ASSUNTO: Transposição das normas do PO da Albufeira de Castelo do Bode para o PDM de Vila de Rei
CASTELO BRANCO/Vila de Rei

Assunto: Transposição do POA do Castelo de Bode para o PDM de Vila de Rei

Proposta de transposição do Plano de Ordenamento da Albufeira de Castelo de Bode para o Plano Diretor Municipal de Vila de Rei

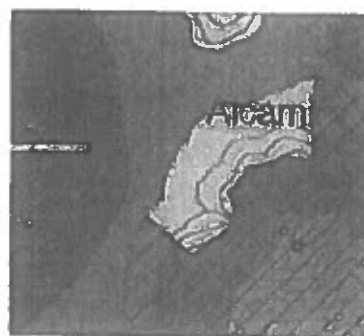
- Relativamente às "zonas de recreio balnear e de lazer", verifica-se que existem quatro zonas identificadas para este concelho (Fernandaires, Alcamim, Zaboeira e Arrancoeira). Atendendo a que o PDM reporta as questões relativas ao uso do solo, julga-se que não será de representar a zona de recreio balnear e respetiva zona de proteção quando se sobrepõe ao Plano de água;
- Próximo da zona balnear de Alcamim, além do referido no ponto anterior, deve também ser corrigida a delimitação da área de uso urbano, conforme se observa nas figuras seguintes:
